改善箇所説明図

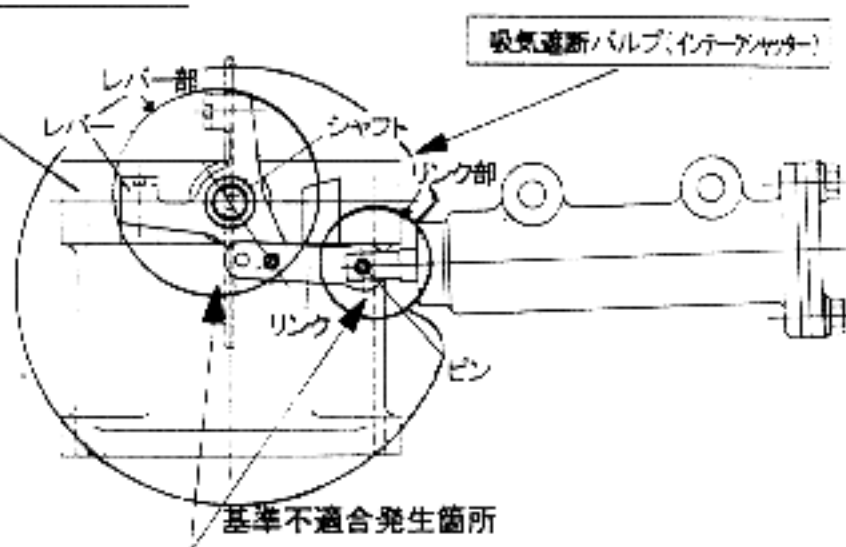
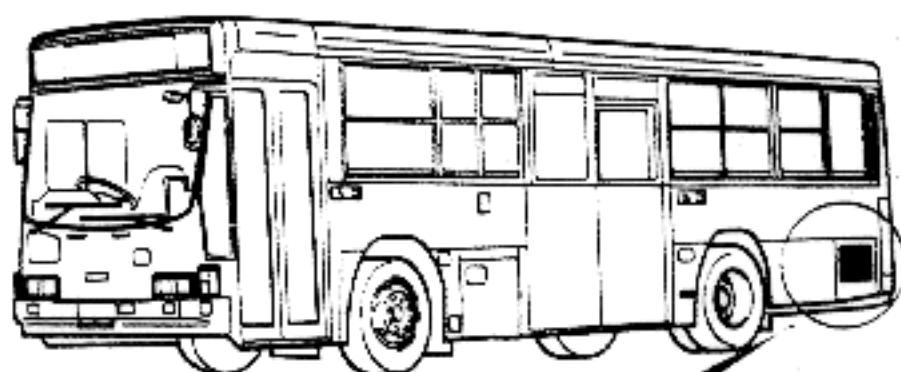
アイドリングストップ・アンド・スタートシステム装着車において、吸気遮断バルブのレバー及びリンク部ピンの強度が不足しているため、このまま使用すると当該レバーが破損またはリンク部ピンが折損し、最悪の場合、エンジンが始動できなくなるおそれがある。

全車両、当該吸気遮断バルブを対策品と交換する。

識別:ダクト部に黄色ペイント塗布
